### **Avis délibéré de l’Autorité environnementale sur l’aménagement de la RN116 entre Ille-sur-Têt et Prades (66)**

**n°Ae : 2021-120**

Avis délibéré n° 2021-120 adopté lors de la séance du 13 janvier 2022

Figure 2 : Localisation des sections des aménagements entre Prades et Ille-sur-Têt (Source : dossier)

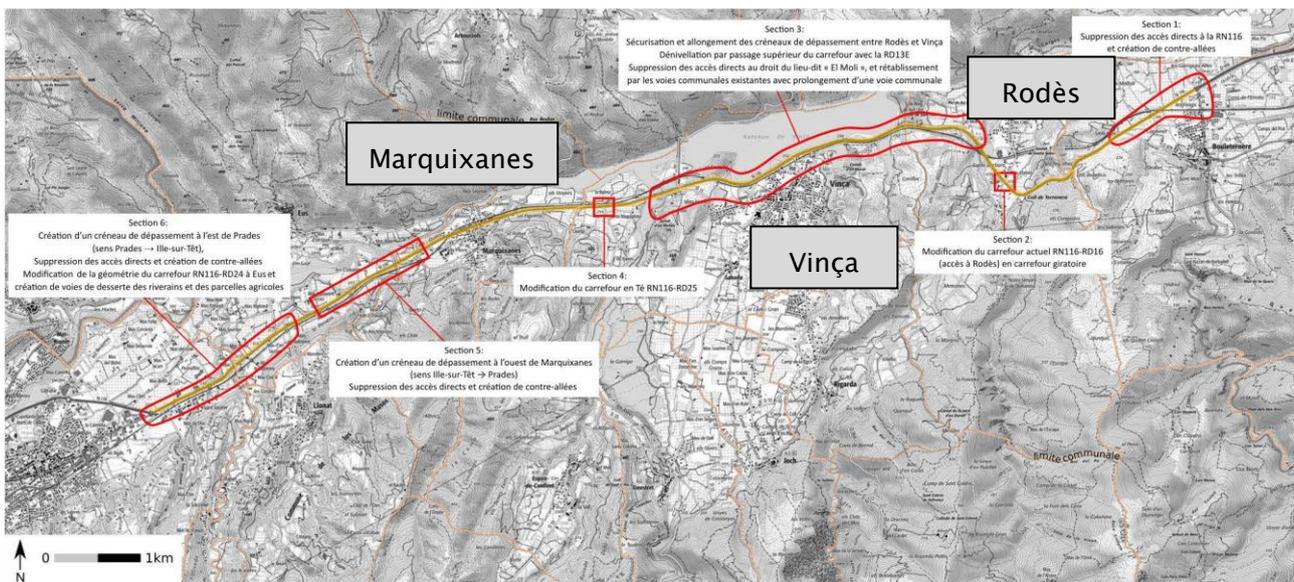
Le plan général des travaux ne détaille pas l'aménagement de la section 4. Les composantes et la géométrie des aménagements de la section 3 ne sont pas aisément compréhensibles.

Figure 5 : Atlas des zones inondables et zones d'inondation potentielle (Source : dossier)

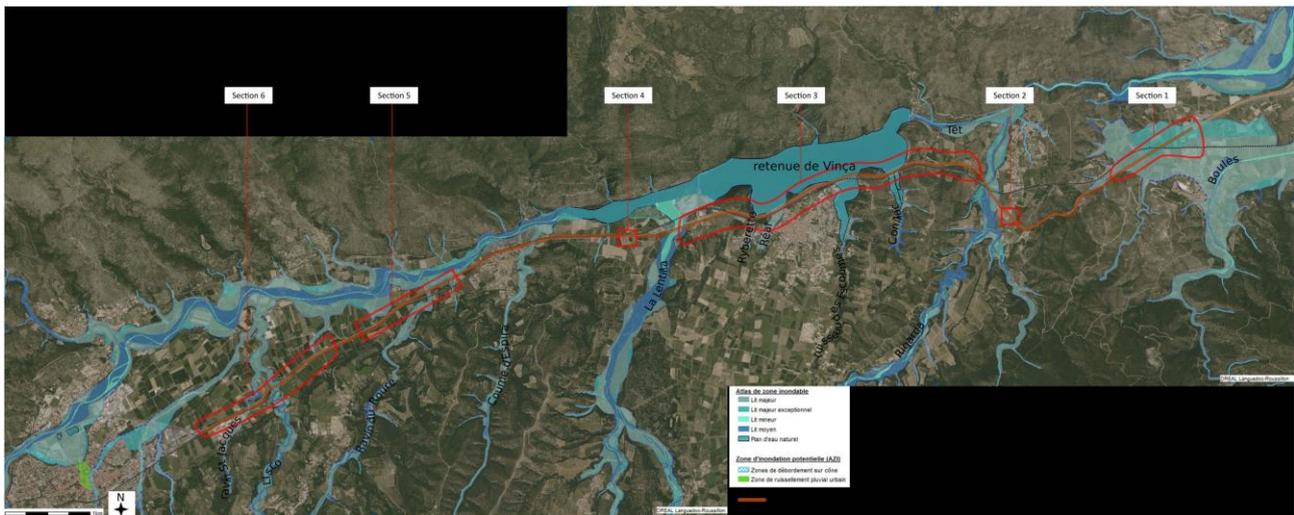
La nature des crues de la Têt devrait être plus précisément caractérisée : le précédent avis de l'Ae avait en particulier critiqué la qualification de la Têt, par le dossier, comme « *cours d'eau à crues lentes et ses affluents* » à l'exception du Correc de la Coma d'Espira, à crues rapides, la commission d'enquête qualifiant par ailleurs la Têt d'« *imprévisible* ». Le dossier précédent avait également évoqué des remontées de nappes. La proximité du fleuve devrait faire l'objet d'une description proportionnée à l'enjeu des aménagements envisagés, en particulier sur le secteur d'El Moli et de part et d'autre de Marquixanes.

***L'Ae recommande de caractériser les risques d'inondation, en commençant par décrire le système d'endiguement et le fonctionnement de la retenue de Vinça, en rappelant les débordements historiques de la Têt sur l'aire d'étude et en prenant en compte les effets prévisibles du changement climatique. De façon proportionnée, elle recommande de cibler cette analyse sur les secteurs sur lesquels les voiries du projet sont exposées aux remontées de nappe.***

Figure 7 : Aménagement au carrefour avec la RD13E à l'ouest de la section 3. Source : dossier

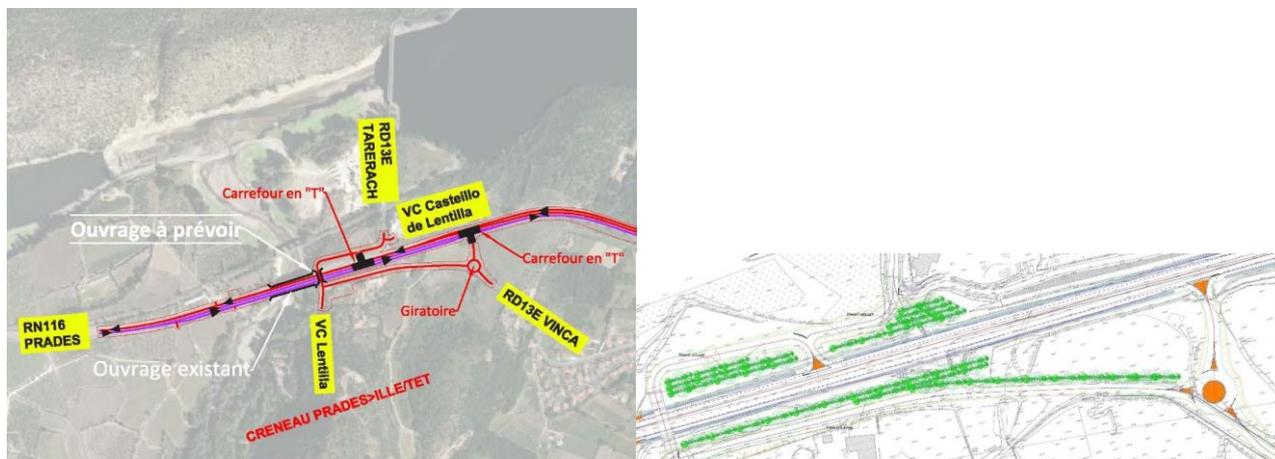
Selon ce qui a été indiqué oralement au rapporteur lors de sa visite, l'aménagement à l'est de la section conduira à supprimer un alignement d'arbres ; le projet prévoit un itinéraire principal de rabattement pour deux maisons privées d'accès direct. La géométrie de l'aménagement à l'ouest de la section est plus contrainte et présente des emprises plus importantes pour préserver des accès à des secteurs isolés.

Dans les deux cas, les aménagements semblent affecter certains milieux naturels à enjeux plus forts, sans que le dossier justifie pleinement qu'aucune alternative n'était possible, à fonctionnalités routières équivalentes.

Alors que la visite du rapporteur a permis d'illustrer les efforts du maître d'ouvrage pour éviter plusieurs milieux sensibles et adapter les créneaux de dépassement à des éléments existants (bâti, cours d'eau), les choix faits pour ces deux dernières sections sont moins convaincants<sup>19</sup>. En particulier, la création du créneau de dépassement sur la section 6 semble peu compatible avec la préservation des milieux naturels sur plusieurs secteurs (notamment à la traversée du Liscou), pour un gain de sécurité routière limité (voir § 2.4).

***L'Ae recommande de mieux justifier les choix du projet concernant la géométrie de l'aménagement du carrefour avec la RD13E et de reconsidérer l'aménagement de la section 6 pour éviter des incidences fortes au regard de gains de sécurité limités.***
